🇩🇪 M-BOX 8S/8E Änderung Hutschiene

🇬🇧 M-BOX 8S/8E DIN rail change

Enclosure series M-BOX 8S/8E

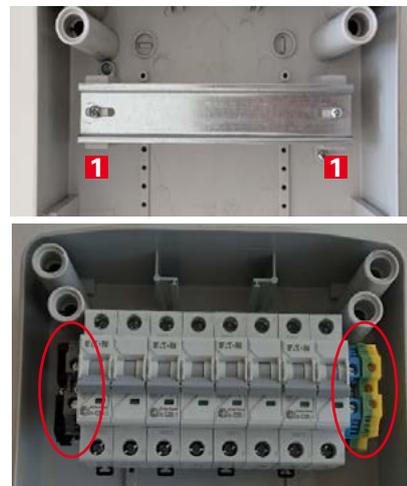
1 Mit dem neuen Hutschienenträger wird der auf der Hutschiene verfügbare Platz zum Befestigen von Geräten um **ein Modul auf jeder Seite erweitert**. Die neuen Hutschienenmodule sind vom Fenster aus nicht zugänglich, eignen sich aber ideal für die Montage von kleinen Geräten wie z. B. Reihenklemmen.

1 With the new DIN rail support, the space available on the DIN rail to fix devices is **increased by one module on each side**. The new DIN rail modules are not accessible from the window, but are ideal for installing small devices such as terminal blocks.
